**RESPUESTA A AMPLIACIÓN DE INFORMACIÓN SOLICITADA
MEDIANTE EL
OFICIO No DRCC-696-2021.**

PROMOTOR: ETAPA UNO PDB, S.A

**Estudio de Impacto Ambiental Cat I
PROYECTO: “PASEO DEL BOSQUE ML6”**

**Corregimiento de El Coco, distrito de Penonomé, provincia de Coclé,
República de Panamá.**

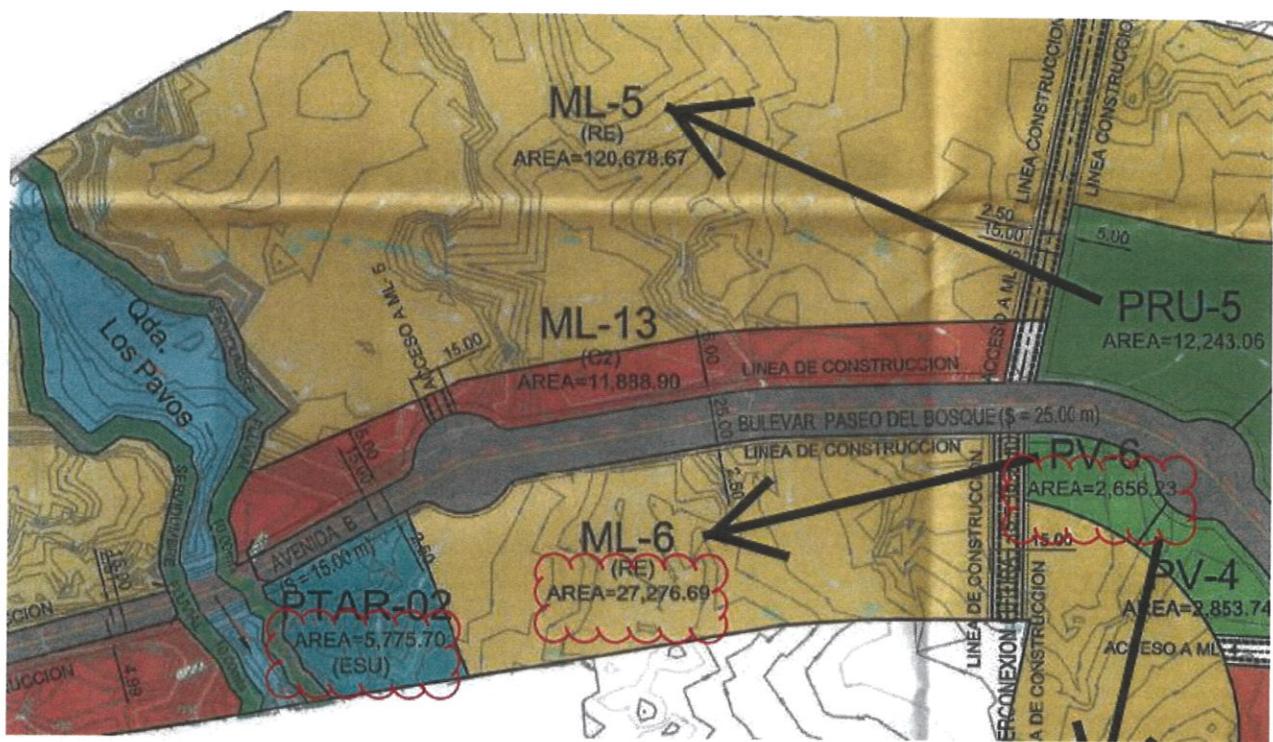
4. De acuerdo a la verificación de coordenadas realizada por DIAM las mismas conforman un polígono de 3ha + 0737m², en la pág. 6 del EsIA señala un área de proyecto de 33,052.39 m² y en la pág. 7 señala que es de 2.99 has. En este sentido existe incongruencia en cuanto al área a utilizar para el proyecto. Por lo que se solicita lo siguiente:
 - a. Verificar, corregir y presentar las coordenadas (DATUM WGS84) que conforman el polígono a utilizar para el desarrollo del proyecto.
 - b. Presentar el mapa de ubicación geográfica debidamente corregido.

- a. Como parte de la verificación del área que compone el proyecto el equipo de arquitectura hizo las revisiones de rigor percatándose de que la superficie del macro lote ML6 es de 2.73 has, como lo indica el plano del EOT aprobado, sin embargo, en el estudio de impacto ambiental que se está sometiendo a aprobación hay otros dos componentes de obras que forman parte de este proyecto en la misma finca y no fueron sumados, que son el **Parque Vecinal PV6 y la Planta de Tratamiento de Aguas Residuales**, la sumatoria de estos tres componentes de obras dan como resultado **35,708.62 m²**, es decir **3.57 has** que es el área correcta para este proyecto, como se indica en la página 33 del estudio en donde se plasma el esquema de lotificación y se aprecian los 3 componentes mencionados.

$$\text{PTAR-02} = 5,775.70 \text{ m}^2. = 0.58 \text{ ha.}$$

$$\text{ML-6} = 27,276.69 \text{ m}^2. = 2.73 \text{ ha.}$$

$$\text{PV-6} = 2,656.23 \text{ m}^2. = 0.26 \text{ ha.}$$

$$\text{Área Total} = 35,708.62 \text{ m}^2. = 3.57 \text{ ha.}$$

Se adjunta imagen para una mejor comprensión:

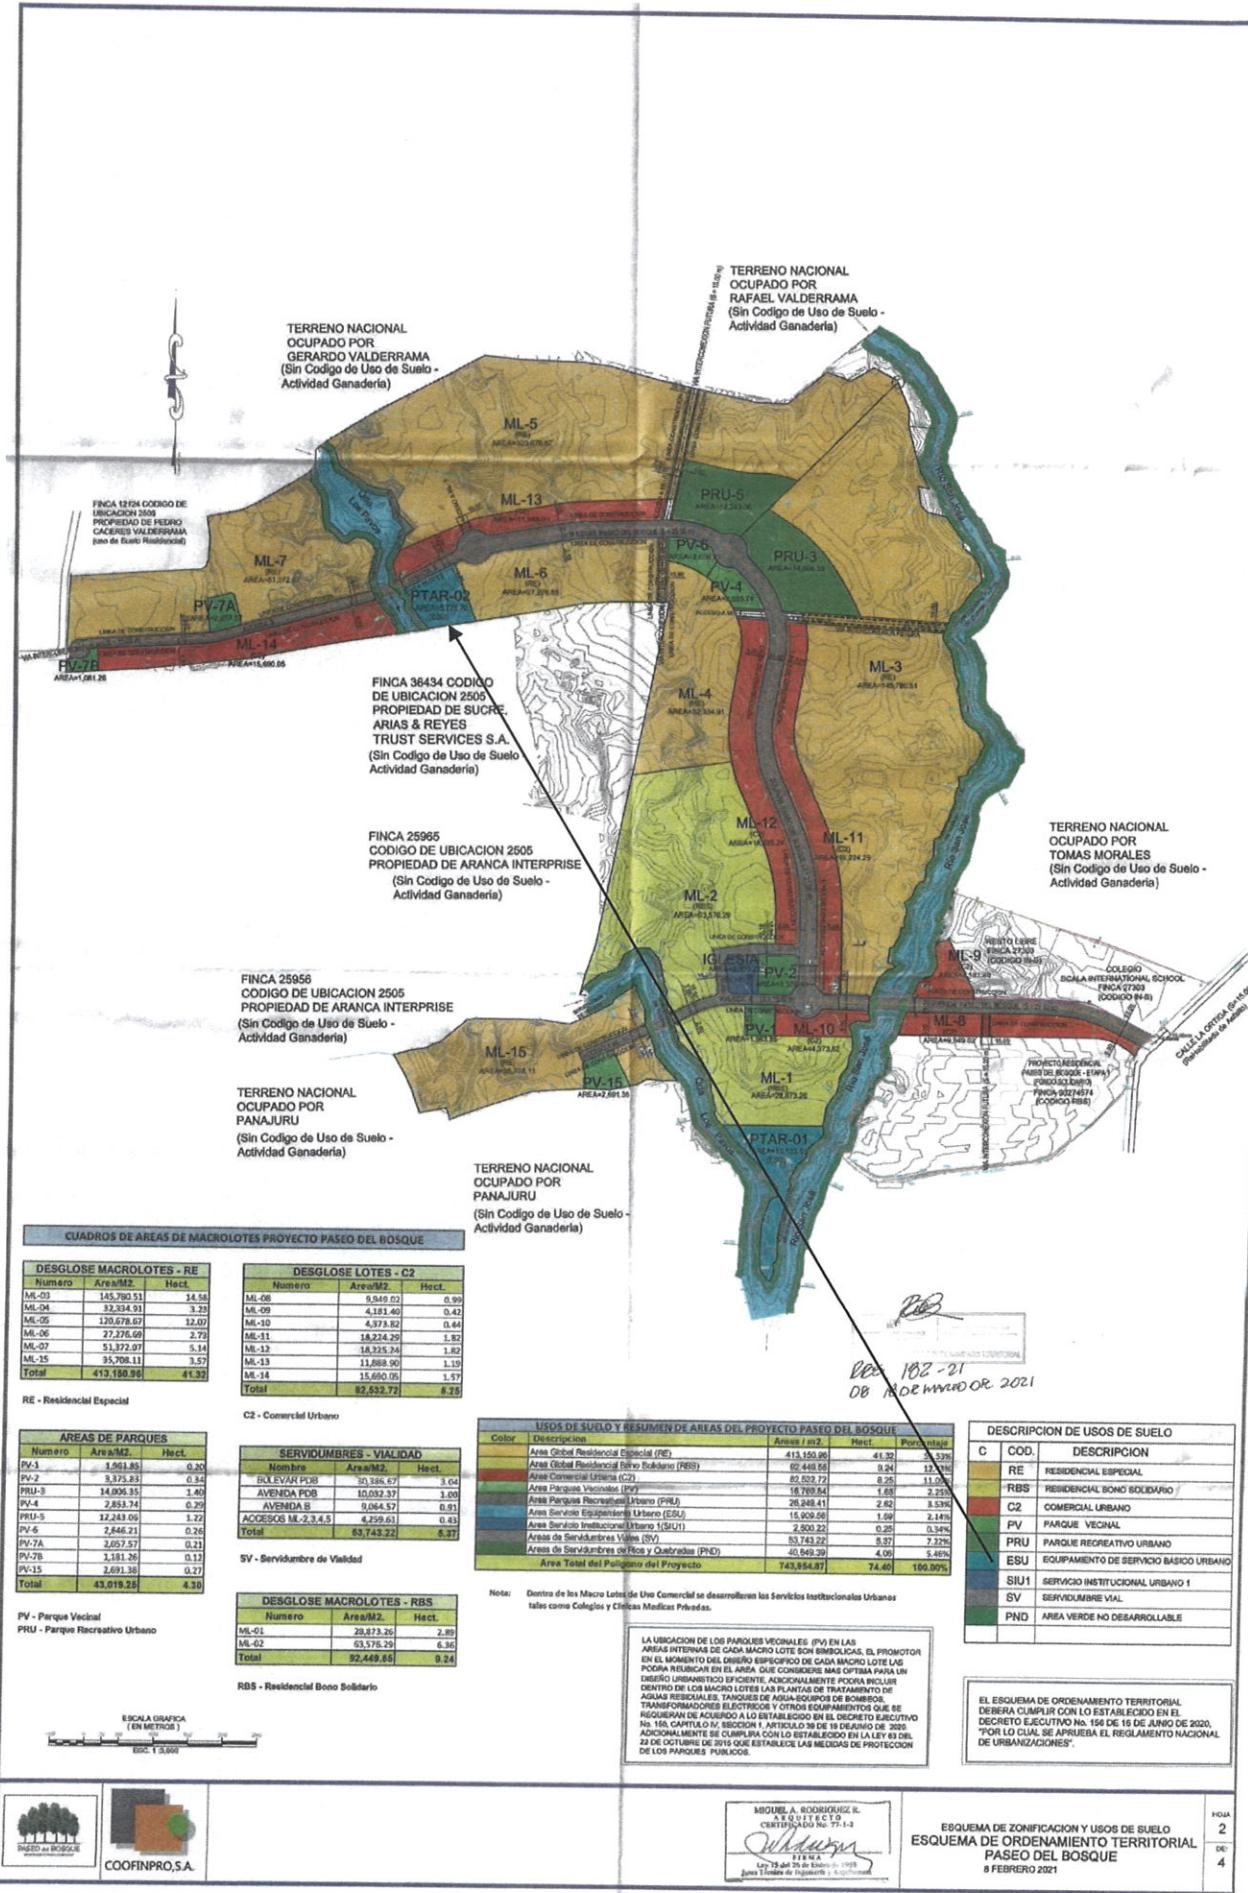
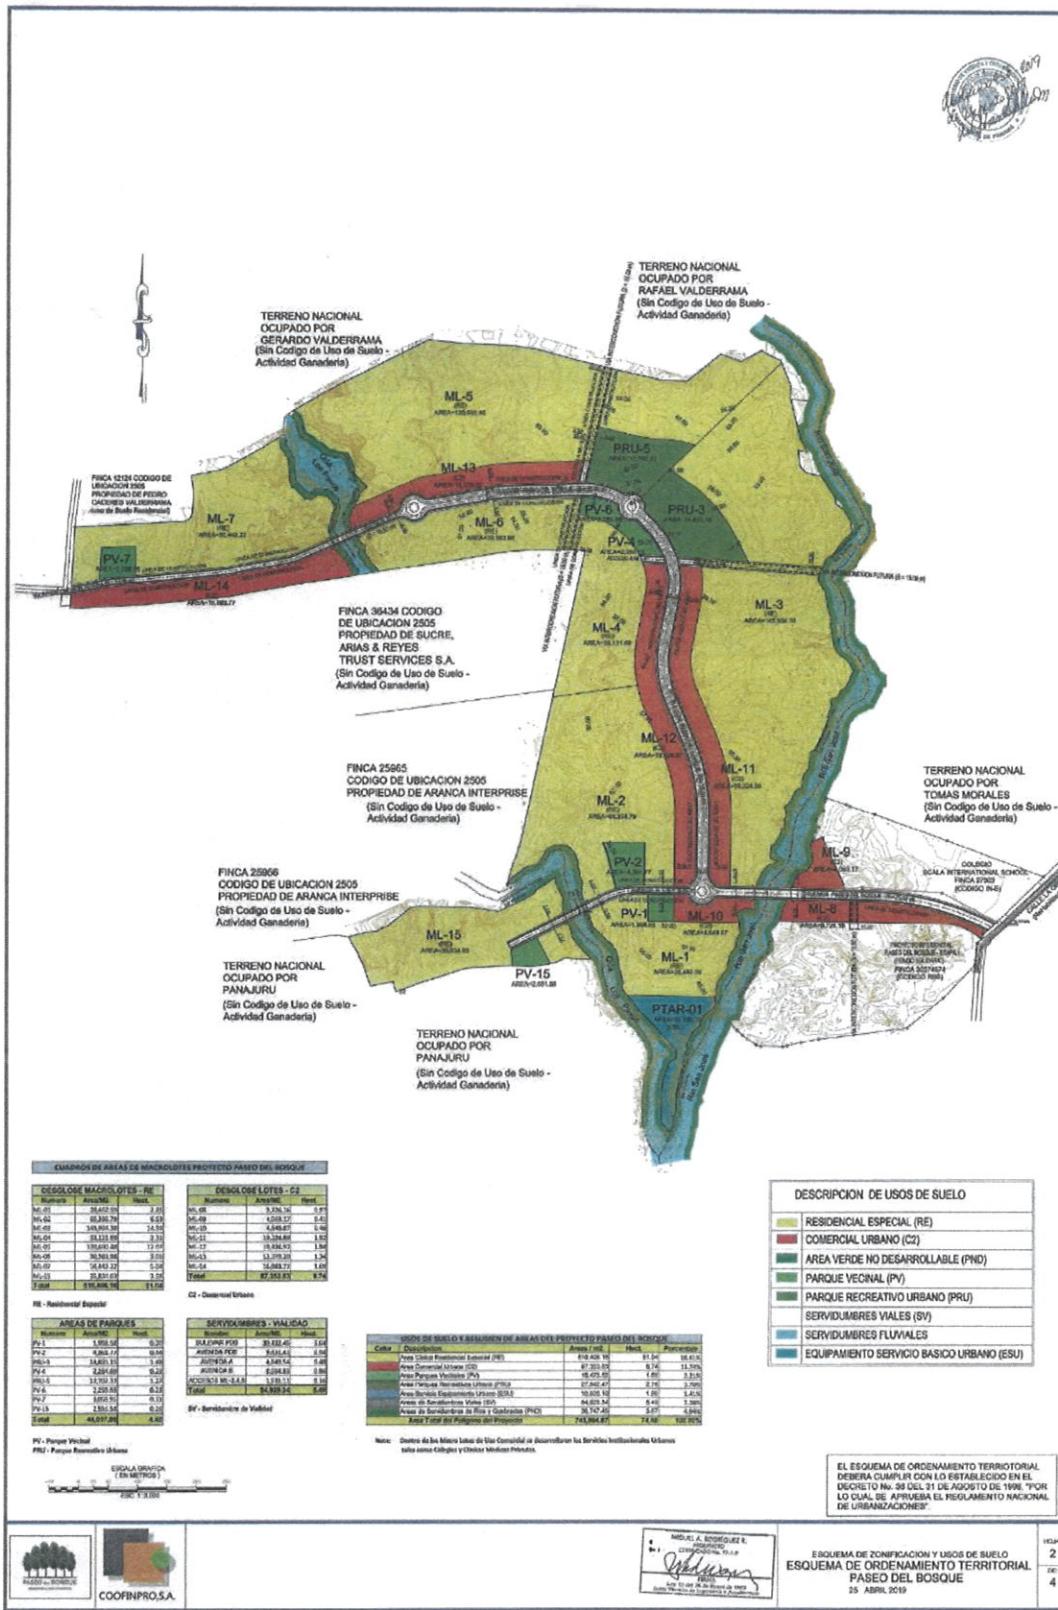
9. Manifiesta en el EsIA, que la PTAR cuenta con la aprobación del uso de suelo por parte del MIVIOT, ya que el Esquema de Ordenamiento Territorial (EOT) del macro proyecto Paseo del Bosque (que incluye las 74.4 has y que a su vez abarca la finca destinada para este proyecto) ha sido recientemente modificado obteniendo la inclusión del código de uso de suelo **ESU (Equipamiento de Servicio Urbano)** (pág. 37) lo que viene a representar que esta PTAR tendrá capacidad para tratar las aguas residuales de los componentes de obras precipitados y descargarán las aguas tratadas en la quebrada Los Pavos. En la pág. 149 a la 152, presenta el Anexo No 4, que contiene la Resolución de Modificación de EOT No 182-2021 “Por la cual se aprueba la modificación del Esquema de Ordenamiento Territorial denominado PASEO DEL BOSQUE, ubicado en el corregimiento de El Coco, distrito de Penonomé, provincia de Coclé”. Y al revisar dicho documento en la sección de Resuelve (adjunto imagen) solo indica lo siguiente:

Donde se puede observar que uno de los usos de suelo aprobado es SIU1 – Servicio Institucional Urbano y al verificar la Resolución No. 160-2002 de 22 de julio de 2002, la misma CREA LOS CODIGOS DE ZONA Y NORMAS DE DESARROLLO URBANO PARA EL AREA DEL CANAL. Lo cual difiere con el área de desarrollo del proyecto y no representa la aprobación del código de uso de suelo ESU (Equipamiento de Servicio Urbano) por lo tanto deberán presentar los documentos correspondientes para el establecimiento de la PTAR.

En consulta realizada al Arquitecto del proyecto, el mismo indicó que con relación a la aprobación del Código de uso de suelo ESU (Equipamiento de Servicio Urbano) se aclara que el MIVIOT aprobó todos los códigos de uso de suelo para este proyecto en la Resolución No 458-2019 de 26 de junio de 2019 inicialmente aprobada, y que lo que se aprobó con la modificación mediante la Resolución No 182-2021 de 18 de marzo de 2021, fue la inclusión en el plano de la PTARE No 2, ya que anteriormente solo se contemplaba la construcción de una sola PTARE No 1 para este este proyecto.

Adicionalmente como se aprecia en dicha Resolución modificatoria fueron agregados los nuevos códigos RBS y SIU1 como se presenta a continuación en el plano que también se encuentra en la página 50 del Estudio de Impacto Ambiental:

A manera comparativa se presenta el plano del EOT aprobado en el 2019, en donde se puede constatar que la PTARE No 2 no aparecía, ya que solo se tenía contemplada la construcción de la PTARE No 1:
